**Avis délibéré de la Mission régionale  
d'autorité environnementale sur  
un projet de parc solaire de la société « Parc  
solaire de Mana ».**

n°MRAe 2021APGUY6

L'avis de l'autorité environnementale porte sur le projet photovoltaïque présenté par la société Parc Solaire de Mana. Ce projet prévoit la création d'un parc photovoltaïque d'une puissance de 2,8 MW sur une superficie d'environ 4 ha dans la commune de Mana au lieu-dit « Organabo ».

Intégration du projet dans son environnement (étude d'impact Naturalia – Voltalia, 2019)

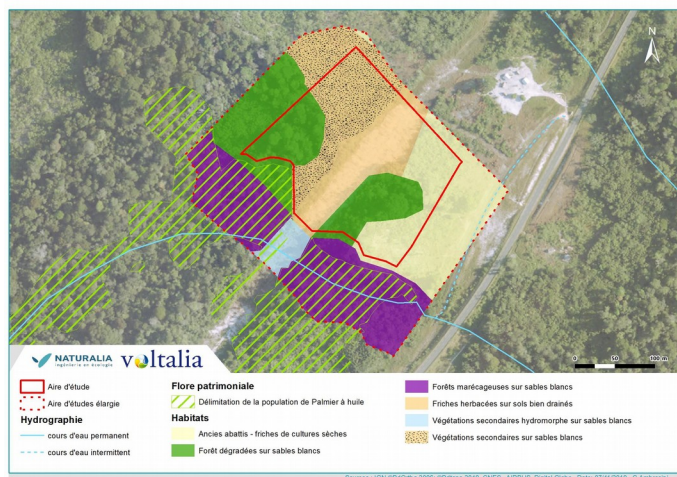
L'étude d'impact expose la dissimulation d'une grande partie de la parcelle du fait de lisières boisées existante, ce qui n'est pas manifeste sur les plans et vues du projet présent dans le dossier, où la végétation entre la RN 1 et le parc photovoltaïque paraît très clairsemée, insuffisante pour constituer une barrière visuelle.

L'étude de l'intégration paysagère devrait aborder le sujet des impacts cumulés avec les deux autres projets proches en présentant une illustration des futures installations. Le photo-montage ci-dessous ne montre que le parc solaire Mana 2.

Un autre photomontage intitulé « insertion paysagère » montre un projet juxtaposé aux installations EDF, donc plutôt le projet de parc solaire Mana 1 a priori bien que la légende ne le précise pas, mais ne fait pas apparaître les installations de stockage ni le projet Mana 2. Il est donc difficile de visualiser le paysage de ce secteur à terme, une fois l'ensemble des projets réalisés.

➤ ***L'autorité environnementale recommande de présenter une étude du paysage élargie, permettant d'apprécier l'impact visuel du projet depuis la route, cumulé avec celui des installations voisines existantes (EDF) ou à venir (parc solaire Mana 1 et stockage d'énergie).***
